福島第一原子力発電所 特定原子力施設に係る実施計画変更比較表（第2章 2.12 使用済燃料共用プール設備）

変 更 前	変 更 後	変 更 理 由
<p>2.12 使用済燃料共用プール設備</p> <p>2.12.1 基本設計</p> <p>(中略)</p> <p>2.12.1.5 主要な機器</p> <p>運用補助共用施設平面図を図2. 12-1～5に、共用プール概要図を<u>図2. 12-6</u>に示す。</p> <p>(1) 共用プール</p> <p>(中略)</p> <p>b. 使用済燃料貯蔵ラックは、ステンレス鋼を使用するとともに、適切な燃料間距離を保持することにより、容量いっぱい燃料を収容し、共用プール水温及びラック内燃料貯蔵位置等について想定される厳しい状態を仮定しても実効増倍率が0.95以下となる設計としている。また、使用済燃料貯蔵ラックの一部については、<u>収納缶</u>に入れた燃料を<u>収納缶</u>ごと貯蔵できる設計とする。<u>収納缶</u>は、変形、または破損燃料を<u>収納缶内</u>に収納して取扱うための吊上げ機能を持ち、また燃料の形状が維持されていない場合でも放射性物質の拡散を抑制する。</p> <p>(中略)</p> <p>2.12.2 基本仕様</p> <p>2.12.2.1 要求仕様</p> <p>以下に要求仕様を示す。なお、福島第一原子力発電所 原子炉設置許可申請書に機器仕様を記載されているものは機器名称に※を記載する。</p> <p>(1) 使用済燃料共用プール</p> <p>容 量 <u>6799 体</u></p> <p>(使用済燃料共用プールについては、以下の工事計画認可申請書により確認している。 工事計画認可申請書(6 資庁第 2935 号 平成 6 年 4 月 27 日認可))</p> <p>(2) 使用済燃料貯蔵ラック</p> <p>容 量 90 体</p> <p>個 数 <u>75</u></p> <p>(使用済燃料貯蔵ラックについては、以下の工事計画認可申請書により確認している。 工事計画認可申請書(6 資庁第 2935 号 平成 6 年 4 月 27 日認可))</p> <p>(3) 使用済燃料貯蔵ラック</p> <p>容 量 49 体</p> <p>個 数 1</p>	<p>2.12 使用済燃料共用プール設備</p> <p>2.12.1 基本設計</p> <p>(中略)</p> <p>2.12.1.5 主要な機器</p> <p>運用補助共用施設平面図を図2. 12-1～5に、共用プール概要図を<u>図2. 12-6, 7</u>に示す。</p> <p>(1) 共用プール</p> <p>(中略)</p> <p>b. 使用済燃料貯蔵ラックは、ステンレス鋼を使用するとともに、適切な燃料間距離を保

図-1 臨界解析モデル

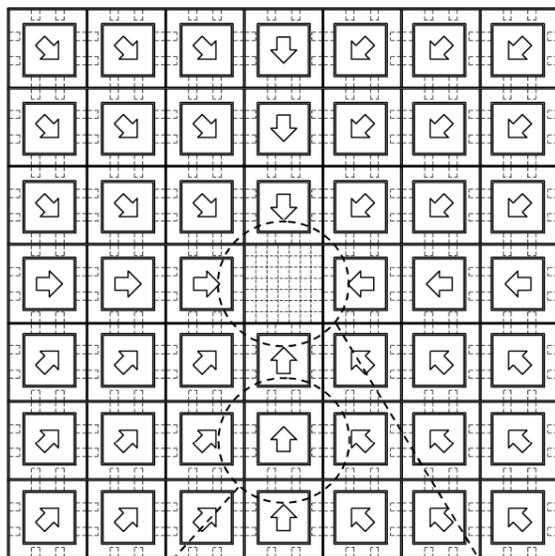
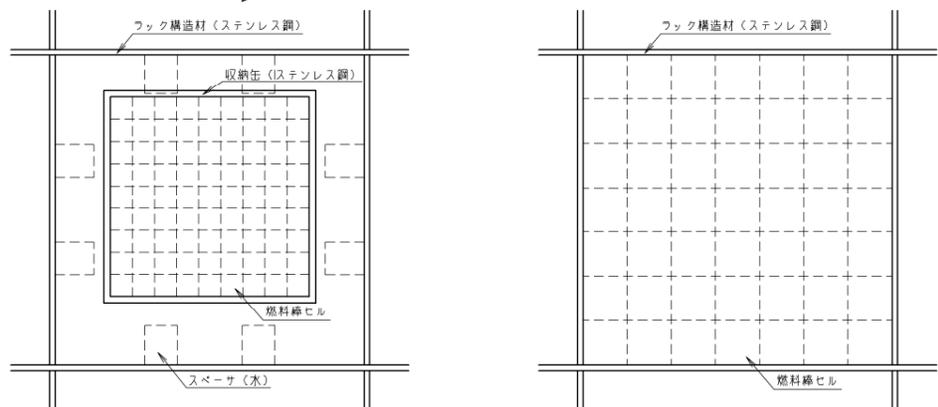
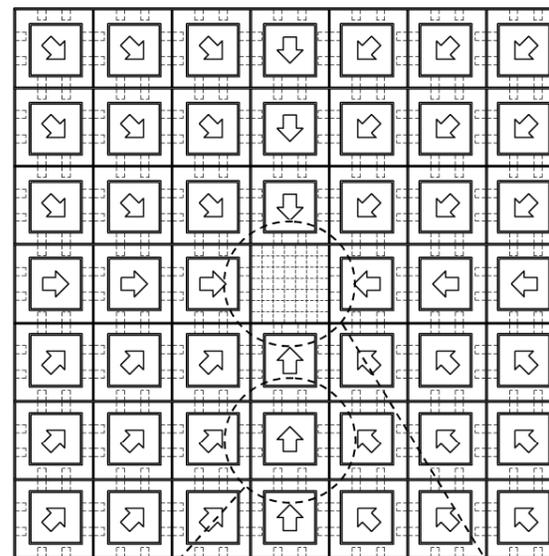
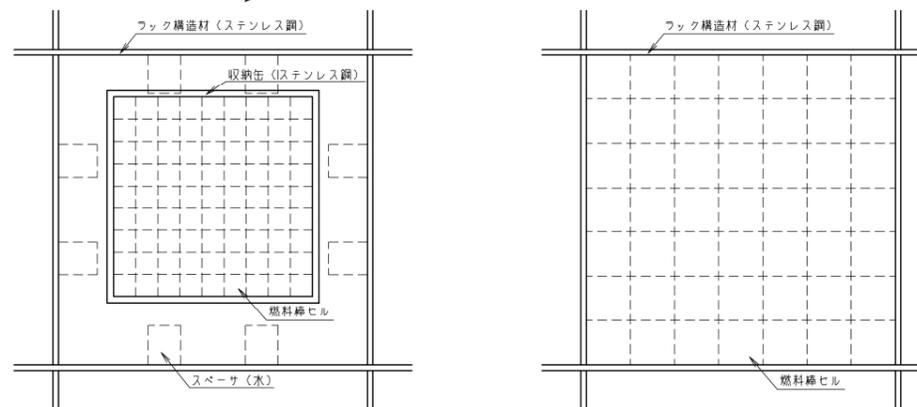
図-1 臨界解析モデル

(燃料棒の形状が維持されているが、取扱いを考慮して使用済燃料収納缶 (小)を用いる場合)

使用済燃料収納缶 (大) 記載追加に伴う記載の変更

使用済燃料収納缶 (大) 記載追加に伴う記載の変更

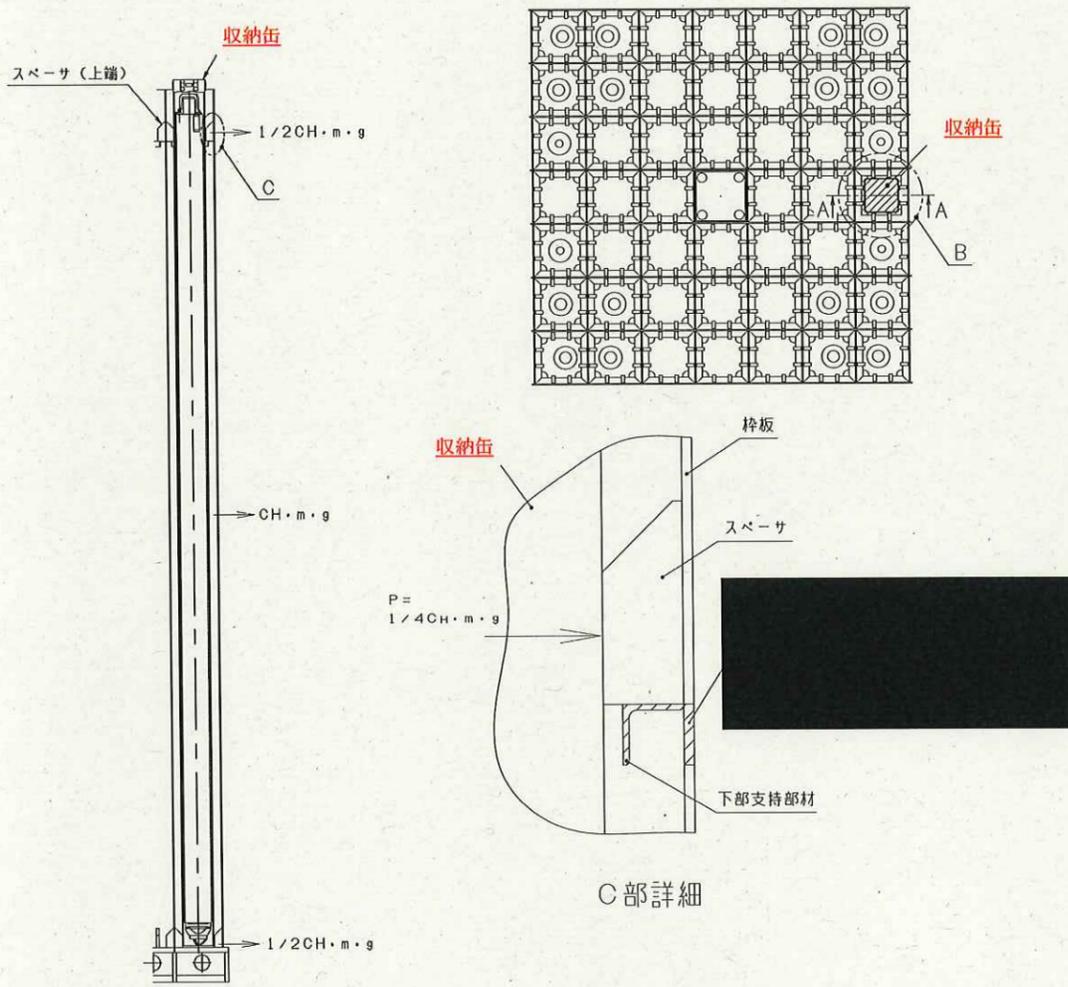
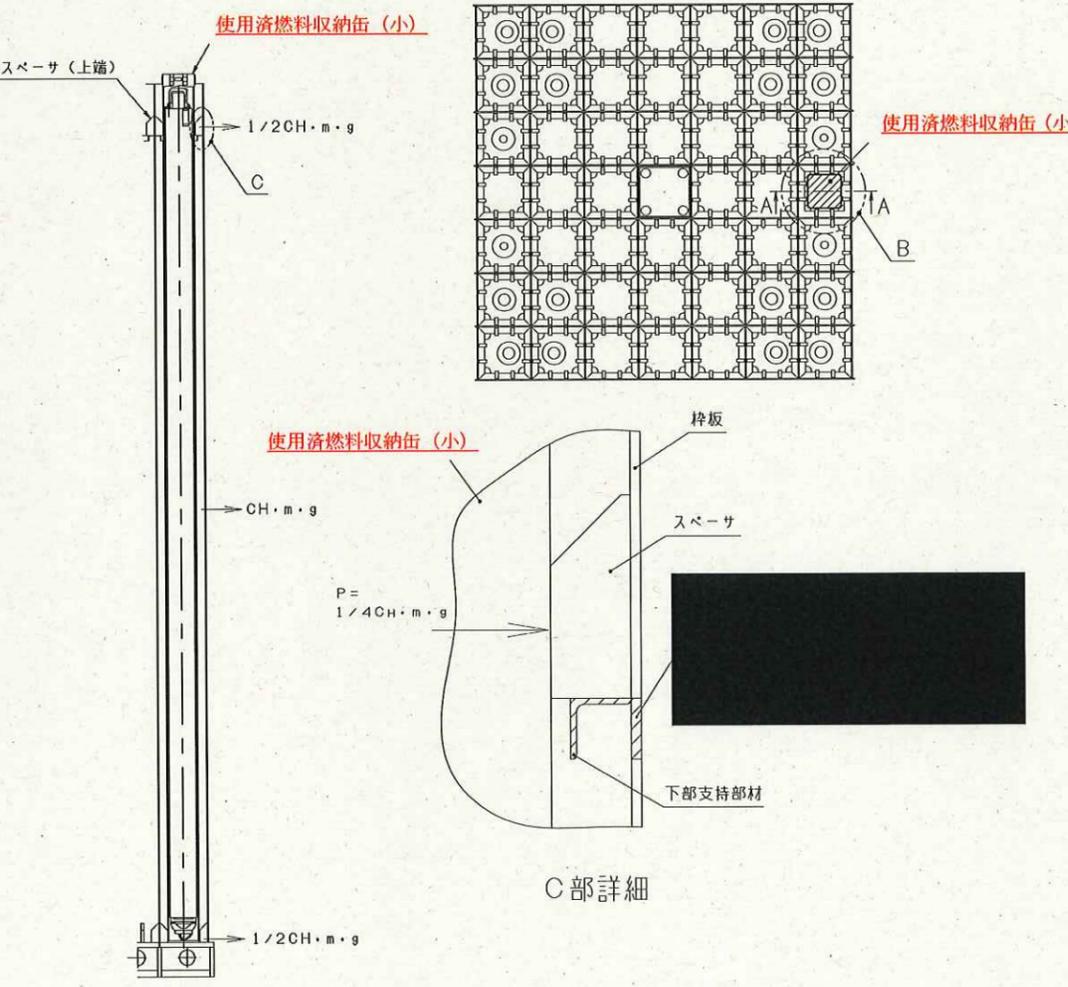
変更前	変更後	変更理由
<p>8. スペーサおよびスペーサ下部支持部材の応力</p> <p>(中略)</p> <p>8.1 作用荷重</p> <p><b>収納缶</b>に働く地震力が、セルの1面の上下部スペーサ部に作用するものとする。</p>  <p>A-A断面</p> <p>図8-2 スペーサおよびスペーサ下部支持部材の作用荷重 (1/2)</p>	<p>8. スペーサおよびスペーサ下部支持部材の応力</p> <p>(中略)</p> <p>8.1 作用荷重</p> <p><b>使用済燃料収納缶 (小)</b>に働く地震力が、セルの1面の上下部スペーサ部に作用するものとする。</p>  <p>A-A断面</p> <p>図8-2 スペーサおよびスペーサ下部支持部材の作用荷重 (1/2)</p>	<p>使用済燃料収納缶 (大) 記載追加に伴う記載の変更</p>
